Objet : Projet de rééquipement de la centrale photovoltaïque au sol à Villefranche-sur-Cher (41) – Avis de l'autorité environnementale

**Avis délibéré
Rééquipement d'une centrale photovoltaïque au sol
sur la commune de Villefranche-sur-Cher (41)
Permis de construire**

N°MRAe 2023-4290

Réponse à l'avis de la Mission
Régionale d'Autorité
Environnementale du 28 septembre
2023

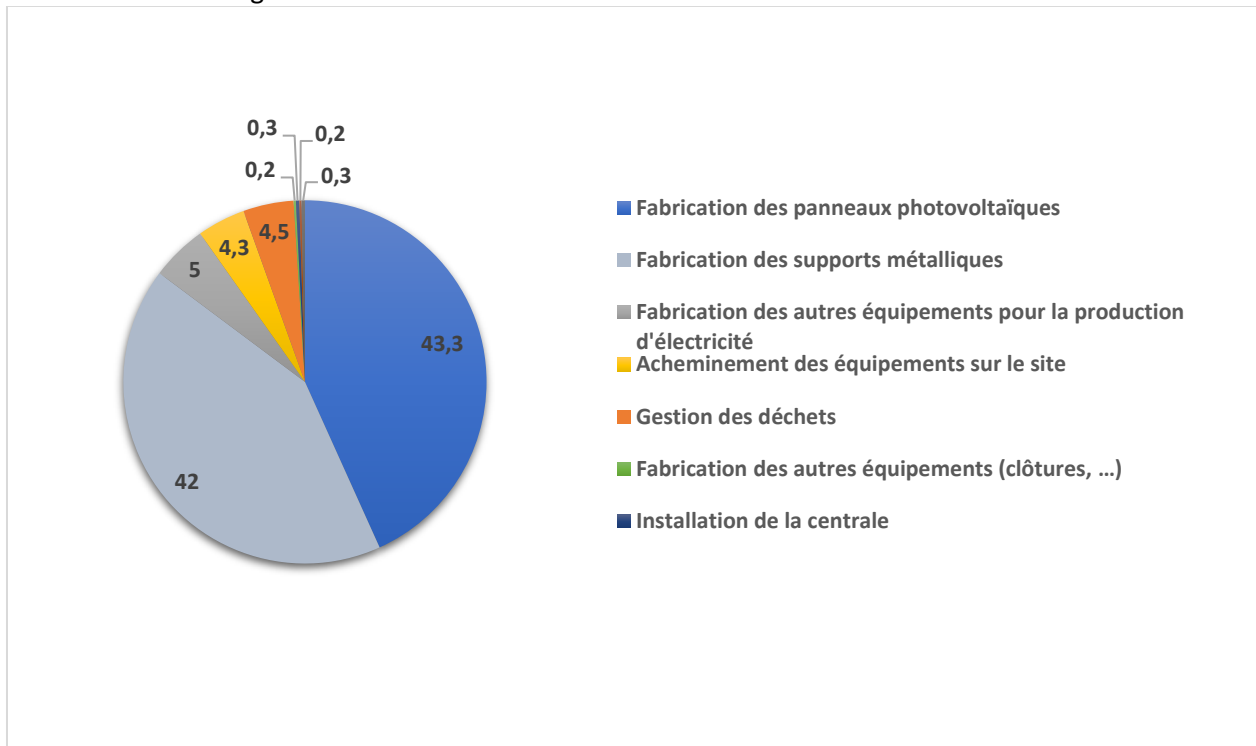
La MRAE indique que la méthode de calcul permettant d'évaluer « *que le projet devrait répondre aux besoins en électricité de 3 000 foyers.* » n'est pas explicitée. Elle souligne également l'absence de bilan carbone.

En premier lieu, la méthode de calculs ayant servi à évaluer le nombre de 3 000 foyers est la suivante :

- Selon nos estimations, basées sur la production actuelle de la centrale, 1 MW PV installé à Villefranche produira a minima 1 100 MWh ;
- En 2020, la consommation électrique annuelle moyenne par personne en France est de 2 240 kWh (source – Observatoire des marchés de détail 3ème trimestre - CRE données au 31/08/2020) dans le cas d'un logement chauffé à l'électricité (35% des ménages en 2015 d'après l'INSEE) ;
- Un foyer moyen compte 2,17 personnes selon l'INSEE.

Ainsi, la production annuelle moyenne du futur parc de Villefranche correspond à la consommation électrique de 2 900 foyers environ.
